**СВОДКА ОТЗЫВОВ**  
на проект национального стандарта  
ГОСТ Р 2.308 «Единая система конструкторской документации. Допуски формы и расположения поверхностей.  
Правила выполнения»

Сводка отзывов на проект национального стандарта  
ГОСТ Р «Единая система конструкторской документации. Допуски формы и расположения поверхностей. Правила выполнения»

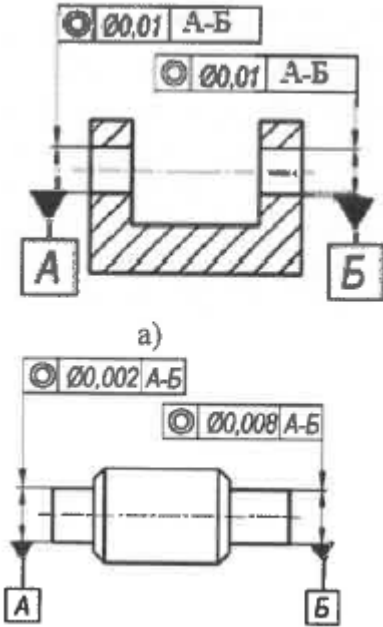
17	5.7	ПАО «ОДК-Уфимское моторостроительное производственное объединение» Исх.№18-08-170 от 06.10.2022	«Если размер элемента уже указан один раз, то на других размерных линиях данного элемента, используемых для условного обозначения геометрического допуска размер повторно не указывают.» Предлагается: «Если размер элемента уже указан один раз, то на других размерных линиях данного элемента, используемых для условного обозначения геометрического допуска, размер повторно не указывают.»	Принято. Исправлено.
18	5.7	ПАО «Корпорация «Иркут» исх.№25225 от 07.10.2022	На рисунке 10 добавить оси симметрии	Принято. Добавлены.
19	5.7	АО «ЦНИИТОЧМАШ» исх.№7994/65 от 05.10.2022	После слова «допуска» поставить запятую	Принято. Запятая добавлена.
20	5.7, рисунок 10	ПАО «ОДК-Уфимское моторостроительное производственное объединение»	Отсутствие осевых линий у отверстия Предлагается: Добавить осевые линии	Принято. Добавлены.

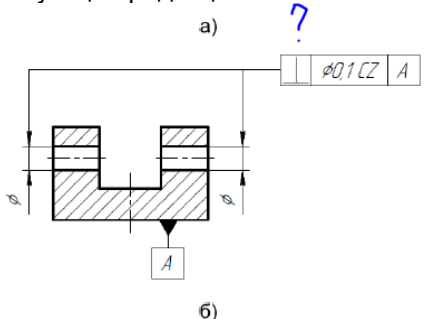
26	5.10	АО «ПО «Севмаш» исх.№83.60.1/1764 от 15.11.2022	пункт 5.10. Примечание исключить; Обоснования: 1. Информация об отмене устаревших правил отражена в пункте 3 пояснительной записки к проекту стандарта.	Принято частично. Примечание 1 удалено. Примечание 2 дает дополнительные разъяснения, целесообразно оставить

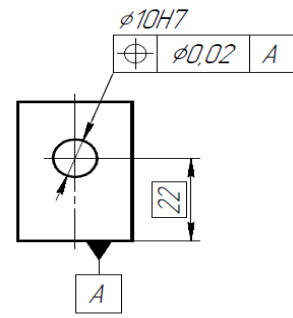
42	5.11	Госкорпорация «Росатом» исх.№1-8.15/64238 от 10.11.2022	В рисунке 14 а) необходимо уточнить применим ли символ 0 для допуска прямолинейности.	Принято к сведению. Да, допуск применим, например, если он назначен для оси отверстия.
43	5.12	АО «НПК «КБМ» исх.№114/20963 от	п.5.12 Дополнить первый абзац уточнением. Имеется: «...и отделяют от него наклонной линией [рисунки 15 б), 15	Принято к сведению. На указанных рисунках показано, что

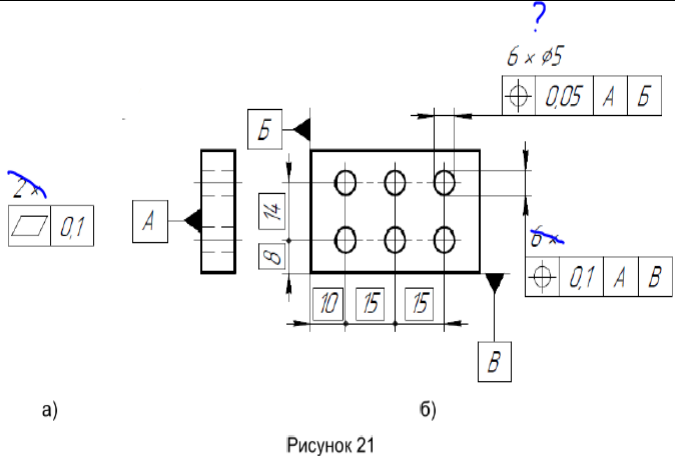
60	5.17	АО «Санкт-Петербургское морское бюро машиностроения «Малахит» исх.№4/222-839 от 30.09.2022	Подпункт 5.17: прокомментировать рисунок 21 б) в отношении базы А	Принято к сведению. База А установлена для тыльной стороны детали.

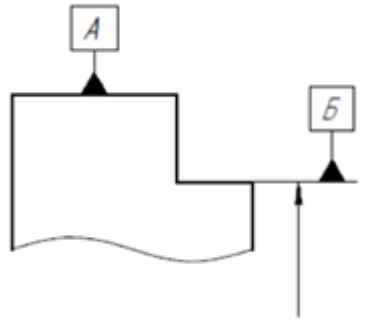
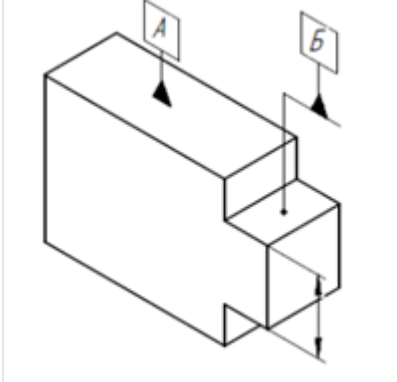
64	рисунок 21, рисунок 29	КСК Дивизион Интерьер и экстерьер исх. №ИЦ-622/22 от 06.10.2022	Существующая редакция:	Принято частично. Допуск плоскостности заменен на позиционный. Данная цифра означает, что допуск относится к 6 элементам, в общем случае допуск может относиться только к одному элементу, к которому он будет непосредственно указан. Противоречия ГОСТ 2.307 нет, т.к. ГОСТ 2.307 устанавливает пример записи размеров для нескольких одинаковых конструктивных элементов изделия, а ГОСТ 2.308 устанавливает пример условного обозначения количества одинаковых элементов, для которых установлен

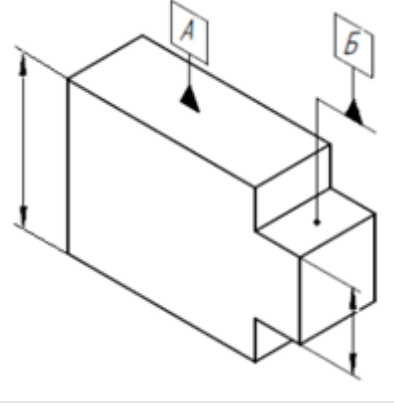
65	5.19	ПАО «ОДК-Уфимское моторостроительное производственное объединение» Исх.№18-08-170 от 06.10.2022	«Геометрические допуски симметрично расположенных элементов на симметричных деталях указывают один раз (рисунок 23).» Противоречит требованиям, указанным в п. 5.17	Принято. Пункт исключен.
66	5.19, рисунок 23	ПАО «ОДК-Уфимское моторостроительное производственное объединение» Исх.№18-08-170 от 06.10.2022	Предлагается: На рисунке 23 ввести «2х» над допусками Требования п. 5.17. Не всегда нужно контролировать допуск на симметрично расположенных поверхностях	Принято. Пункт исключен. Рисунок перенесен в п.5.17, количество одинаковых элементов, для которых указан допуск, приведено.
67	6	Госкорпорация «Росатом» исх.№1-8.15/64238 от	В представленной редакции ГОСТ отсутствуют примеры проставления базы без обозначения ее прописной буквой русского или латинского алфавита. Необходимо указать данные примеры.	Принято к сведению. Данная возможность исключена, как вводящая неоднозначность в трактование

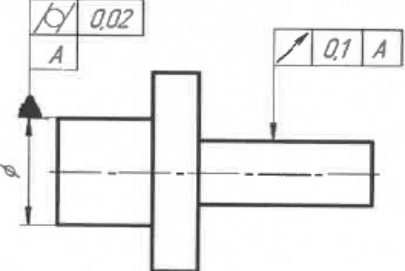
77	6.4, рисунок 24	ООО «ВНИИЦТТ» исх.№ ВНИИЦТТ-102-1342 от 18.11.2022	Ввести рисунок 24 г и ссылку на него. Данное указание есть в ГОСТ Р 53442, рисунок 12 а. Для облегчения взаимодействия пользователя с текстом ГОСТ Р 2.308 в нем целесообразно дублировать данное указание.	Принято. Введен дополнительный рисунок.
78	6.5	АО «ИЭМЗ «Купол» исх.№070-038-293 от 29.09.2022	в пункте 6.5 .... «рисунки 25 в) 25 г)», нужен пробел «25 г»;	Принято к сведению. Учесть при оформлении окончательной редакции.
79	6.5	АО «ЦНИИТОЧМАШ» исх.№7994/65 от 05.10.2022	Первый абзац. Уточнить «или <b>точка?</b> »	Принято к сведению. Пункт уточнен.
80	6.5, рисунок 25 д)	ПАО «Туполев» исх.№22711-40.02 от 05.10.2022	 <p>Некорректный пример Пропущен знак диаметра.</p>	Принято к сведению. Для допуска цилиндричности знак диаметра не приводят, т.к. поле допуска не является цилиндрическим (см. ГОСТ Р 53442).
81	6.5, рисунок 25 а), д)	КСК Дивизион Интерьер и экстерьер исх.№ИЦ-622/22 от	Существующая редакция:	Принято к сведению. Пример приведен для демонстрации допущения, установленного в п. 6.6.

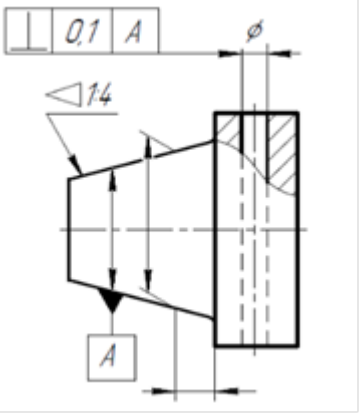
№	Структурный элемент стандарта	Наименование организации или иного лица (номер письма, дата)	Замечание, предложение, предлагаемая редакция	Заключение разработчика
		06.10.2022	 <p>Предлагается:</p> <p>a)</p>

№	Структурный элемент стандарта	Наименование организации или иного лица (номер письма, дата)	Замечание, предложение, предлагаемая редакция	Заключение разработчика
			 <p align="center">д) Рисунок 25</p> <p>Не понятна цель введения допуска размещения знака базы. Зачем допускать делать неправильно, когда без проблем можно сделать правильно?</p>	
82	6.5 рисунок 25 д)	ПАО «Туполев» исх.№22711-40.02 от 05.10.2022	 <p>Неоптимальное расположение базы</p>	Принято к сведению. Пример приведен для демонстрации допущения, установленного в п. 6.6.
83	6.5	АО «ПО «Севмаш» исх.№83.60.1/1764 от 15.11.2022	<p>пункт 6.5. Первое предложение. После слова: «производный» дополнить словом «геометрический»;</p> <p>слова: «(ось, плоскость симметрии или точка)» исключить;</p> <p>Обоснование - Термин из ГОСТ 31254-2004.</p> <p>слова: «(рисунок 25)» заменить на «(рисунки 25 а), 25 б)»;</p> <p>рисунок 25 д) исключить, как некорректный;</p> <p>Обоснование - В соответствии с ГОСТ Р 53442-2015 база для допуска цилиндричности не указывается. Кроме того, допуск цилиндричности указывается для поверхности, а не для оси.</p> <p>последний абзац исключить;</p> <p>Обоснование - В соответствии с ГОСТ 2.303-68 полка есть только у линий-выносок. Кроме того, на рисунках 25 а) и 25 д) достаточно места для классического указания баз.</p>	Принято частично. Согласно ГОСТ 31254 понятия «элемент» и «геометрический элемент» равнозначны. Пояснения приведены в скобках для удобства восприятия требования. Все рисунки демонстрируют как указывать в качестве базы производный элемент (для общего случая и с допущениями). Рисунок 25д исправлен. Рисунки приведены для демонстрации допущений, установленных в п.6.6. Размеры допускаются указывать как показано на рисунке 25а) (правое

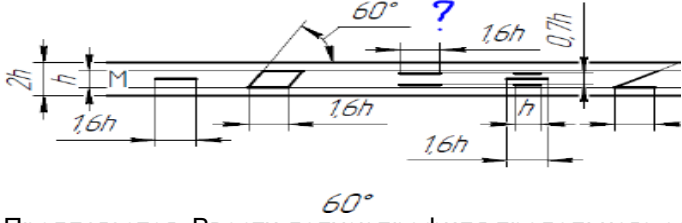
№	Структурный элемент стандарта	Наименование организации или иного лица (номер письма, дата)	Замечание, предложение, предлагаемая редакция	Заключение разработчика
			<b>Предлагаемый вариант:</b> Примечание – В случае чертежа пересекающей плоскостью является плоскость проекции вида, <b>на которой</b> указан геометрический допуск.	
215	9.2	ПАО «ОАК» исх.№1/152101/452 9 от 06.10.2022	Исключить слово «должен»: «...если геометрический допуск должен относиться к элементу...» Предлагается: «...если геометрический допуск относится к элементу...»	Принято. Исправлено.
216	9.2	Госкорпорация «Росатом» исх.№1- 8.15/64238 от 10.11.2022	После слов: «геометрический допуск» исключить слово: «должен»	Принято. Исправлено.
217	9.3	Госкорпорация «Росатом» исх.№1- 8.15/64238 от 10.11.2022	На рисунке 33 привести пример с символом «Допуск симметричности» согласно рис.32 и содержанию пункта 9.3	Принято. Добавлен рисунок 32г).

218	9.3	АО «ПО «Севмаш» исх.№83.60.1/1764 от 15.11.2022	Раздел 9. Пункт 9.3. Второй абзац. Слово: «(содержит)» заменить на «(симметрично)».	Принято к сведению. В данном случае пересекающая плоскость содержит базовый элемент, т.е. базовый элемент размещен в пересекающей плоскости. Добавлен рисунок 32г) для пояснения.
219	9.3	ПАО «Туполев» исх.№22711-40.02 от 05.10.2022	Графический знак симметричности имеет разное название (см. таблица 1 и п.9.3) Предлагается: В п.9.3 уточнить: ...(симметрично).... Для однозначности понимания и исключения разночитаемости. Каждый графический символ должен иметь одно название. Необходимо так же уточнить ГОСТ Р 53442-2015	Принято к сведению. В данном случае пересекающая плоскость содержит базовый элемент, т.е. базовый элемент размещен в пересекающей плоскости. Добавлен рисунок 32г) для пояснения.
220	9.3	АО «НПК «Уралвагонзавод» исх.№15-110/0122 от 29.09.2022	Пункт 9.3, второй абзац изложить в редакции: «...=или (симметрично),...»	Принято к сведению. В данном случае пересекающая плоскость содержит базовый элемент, т.е. базовый элемент размещен в пересекающей плоскости. Добавлен рисунок 32г) для пояснения.

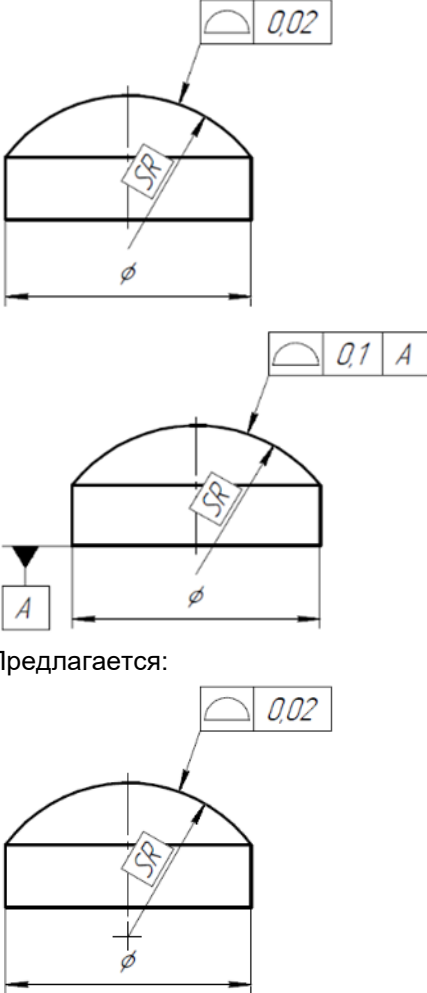
№	Структурный элемент стандарта	Наименование организации или иного лица (номер письма, дата)	Замечание, предложение, предлагаемая редакция	Заключение разработчика
			<p>Допуск симметричность оси отверстия относительно <b>общей базовой плоскости А-Б... общей базовой плоскости В и Г...</b> Описка (см. п. 6.9) См. ГОСТ Р 53442-2015 п. 18.14.1</p>	
277	приложение Б, таблица Б.1	<p>ПАО «ОДК-Уфимское моторостроительное производственное объединение» Исх.№18-08-170 от 06.10.2022</p>	<p>Строка «9 Допуск симметричности» Предлагается: Исключить деление на строки в таблице Б.1 для графы «Вид допуска»</p>	<p>Принято. Графа объединена.</p>
278	приложение Б, таблица Б.1	<p>ПАО «ОДК-Уфимское моторостроительное производственное объединение» Исх.№18-08-170 от 06.10.2022</p>	<p>Строка «10 Позиционный допуск», графа «Указания геометрических допусков в графическом документе»: Не соответствует требованиям ГОСТ 2.307, п. 5.45</p>	<p>Принято к сведению. Противоречия ГОСТ 2.307 нет, т.к. ГОСТ 2.307 устанавливает пример записи размеров для нескольких одинаковых конструктивных элементов изделия, а ГОСТ 2.308 устанавливает пример условного обозначения количества одинаковых элементов, для которых установлен геометрический допуск. В общем случае, количество одинаковых элементов (имеющих одинаковый размер) и количество элементов (с одинаковым размером), для которых установлен геометрический допуск могут не совпадать. В целях гармонизации требований данного стандарта с ГОСТ Р 53442 и унификации</p>

№	Структурный элемент стандарта	Наименование организации или иного лица (номер письма, дата)	Замечание, предложение, предлагаемая редакция	Заключение разработчика
				записи количества одинаковых элементов, для которых установлены геометрические допуски, в т.ч. указанных без размера нормируемого элемента, запись не изменена. Дано уточнение что количество одинаковых элементов по ГОСТ 2.307 в этом случае не указывают.
279	приложение Б, таблица Б.1	ПАО «ОДК-Уфимское моторостроительное производственное объединение» Исх.№18-08-170 от 06.10.2022	Отсутствие линии разграничения граф таблицы Б.1	Принято. Учесть при оформлении окончательной редакции.
280	приложение Б, таблица Б.1	ПАО «ОДК-Уфимское моторостроительное производственное объединение» Исх.№18-08-170 от 06.10.2022	<p>Строка «11 Допуск биения», графа «Указания геометрических допусков в графическом документе»</p>  <p>Предлагается:</p> 	Принято. Рисунок уточнен.

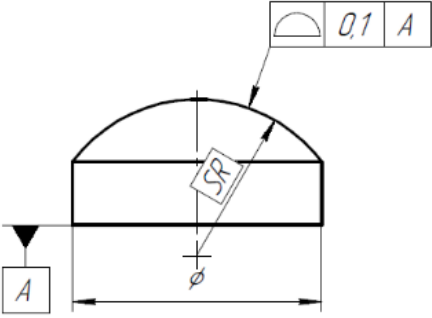
281	приложение Б, таблица Б.1	ПАО «ОДК-Уфимское моторостроительное производственное	Строка «11 Допуск биения» Противоречит п.6.9 «Если два элемента образуют общую базу (общую ось или плоскость...)»	Принято. Пояснение уточнено.

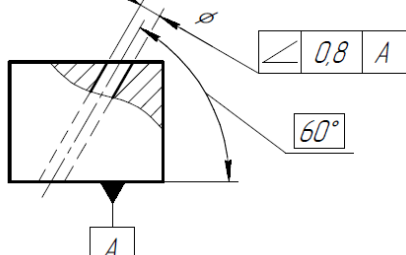
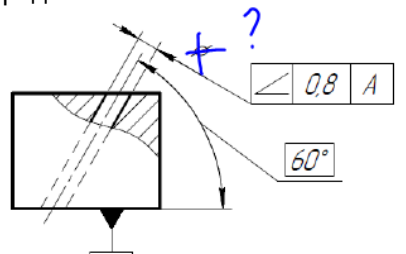
№	Структурный элемент стандарта	Наименование организации или иного лица (номер письма, дата)	Замечание, предложение, предлагаемая редакция	Заключение разработчика
283	приложение Б, таблица Б.1	ПАО «ОДК-Уфимское моторостроительное производственное объединение» Исх.№18-08-170 от 06.10.2022	<p>Строка «14 Допуск формы заданной поверхности», графа «Указания геометрических допусков в графическом документе»</p>  <p>Предлагается:</p>	Принято. Пожелание учтено.

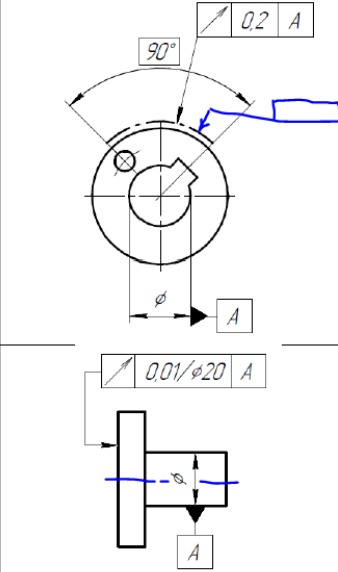
№	Структурный элемент стандарта	Наименование организации или иного лица (номер письма, дата)	Замечание, предложение, предлагаемая редакция	Заключение разработчика
			 <p>Непонятно, почему убрали возможность ставить базу из рамки допуска. В некоторых случаях это удобно и не вызывает никаких трудностей для понимания.</p>	
289	приложение Б, таблица Б.1, 7	КСК Дивизион Интерьер и экстерьер исх.№ИЦ-622/22 от 06.10.2022	<p>Существующая редакция:</p>  <p>Предлагается:</p>  <p>Размер надо поставить или на полке от размера, или с левой стороны</p>	Принято. Рисунки уточнены.
290	приложение Б,	КСК Дивизион	Существующая редакция:

№	Структурный элемент стандарта	Наименование организации или иного лица (номер письма, дата)	Замечание, предложение, предлагаемая редакция	Заключение разработчика
	таблица Б.1, 8	Интерьер и экстерьер исх.№ИЦ-622/22 от 06.10.2022	 <p>Предлагается:</p>  <p>Можно поставить размер на полке от размера, внизу или над полкой допуска. Приведенный пример – худший из всех возможных вариантов, такого нет даже в примерах ГОСТ Р 53442.</p>	
291	приложение Б, таблица Б.1, 8	ПАО «Туполев» исх.№22711-40.02 от 05.10.2022	<p>Рисунок приведён некорректно, т.к. по данному, рисунку измеряется не соосность, а радиальное биение относительно общей оси. Рисунок и пояснения убрать.</p> 	<p>Принято к сведению. Рисунок приведен для целей демонстрации допуска соосности относительно общей базовой оси. В необходимых случаях может быть указан как допуск соосности, так и допуск радиального биения. Аналогичный пример приведен в ГОСТ Р 53442.</p>
